安徽丰达新材料有限公司 安全现状评价报告

危险化学品生产许可证延期现场核查专家意见

修改说明

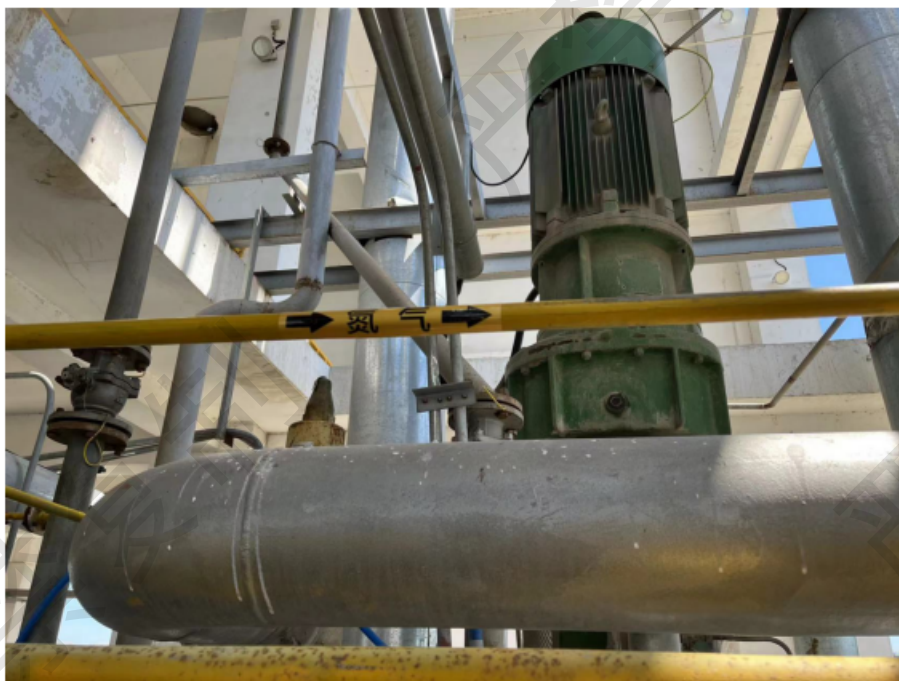
1.部分仪表接地部分缺失，仪表预留接线口封堵不严密。

整改情况：检查时发现乙烯储罐出口管线温度测量仪表未接地与地下槽远传液位计未接地。现已分别进行了接地。
